**URGENTE: AVISO DE SEGURIDAD – MMS-26-06008**

**Bombas de jeringa BD Alaris™ NeXus y Alaris™ Plus**

**REFERENCIA: Ver Tabla 1 Números de Serie: Todos**

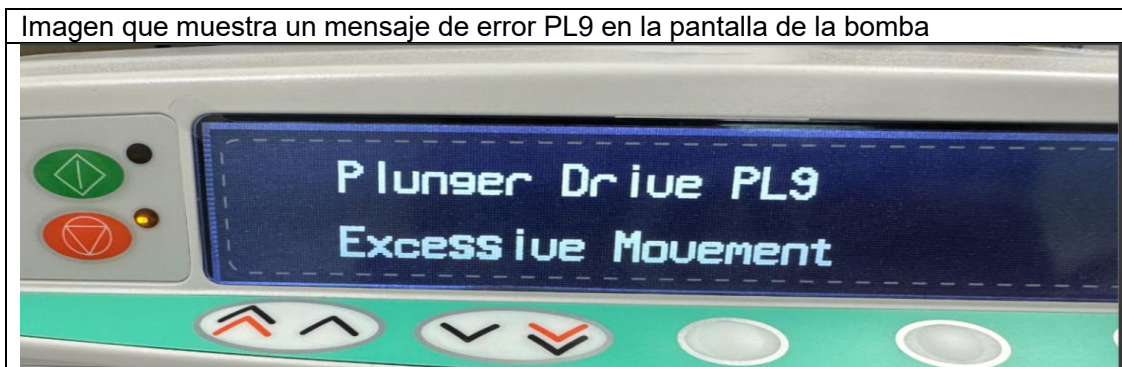
BD ha identificado, a través de una investigación interna, que las bombas de jeringa BD Alaris™ neXus y Alaris™ Plus enumeradas en la Tabla 1 pueden desarrollar una anomalía mecánica en el potenciómetro lineal si el dispositivo no se almacena en la posición correcta. Durante la infusión, el émbolo de la jeringa se desplaza a lo largo del componente del potenciómetro lineal. Se trata de un componente interno que no es fácilmente visible para el usuario clínico. Si se produce esta anomalía, puede provocar lecturas incorrectas de los sensores, lo que puede dar lugar a la activación de los códigos de error PL3, PL8 o PL9. Estos códigos de error PL son una característica de diseño intencionada que informa al usuario clínico que la bomba de jeringa ha detectado un mal funcionamiento interno y pueden activarse por varias razones.

Los códigos de error PL3/PL8/PL9 hacen que la bomba de jeringa muestre un mensaje de error acompañado de una baliza luminosa roja y un tono de alarma de alta prioridad. Si hay una infusión en curso, esta se detiene. El código de error se mostrará en la bomba de jeringa como <Código de error y mensaje>. A continuación, se muestra una imagen de ejemplo de un código de error PL9.
